建设项目竣工环境保护 验收监测报告表

项目名称：五里加油站建设项目

中国石化销售有限公司安徽安庆石油分公司五里加油站 竣工环境保护验收专家意见

附图 2 中国石化销售有限公司安徽安庆石油分公司五里加油站建设项目周边情况平面图

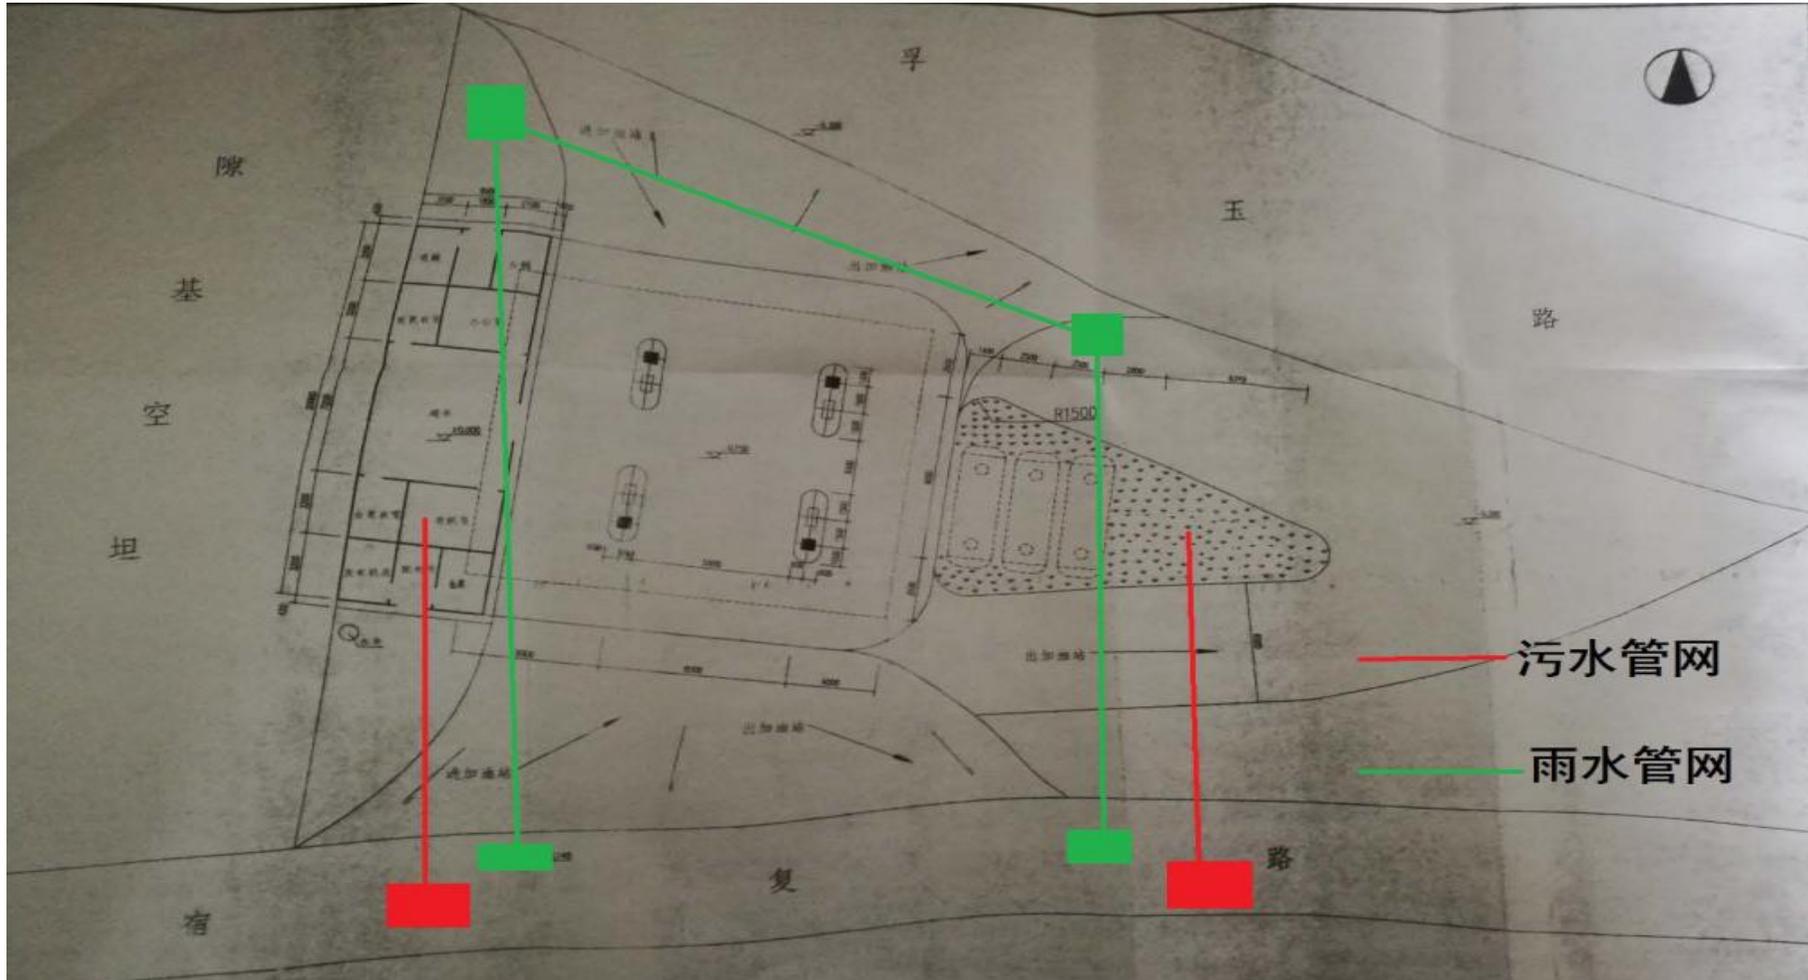
(5)完善竣工相关图件资料,规范平面布置图,补充全厂废水及雨水流向示意图等。
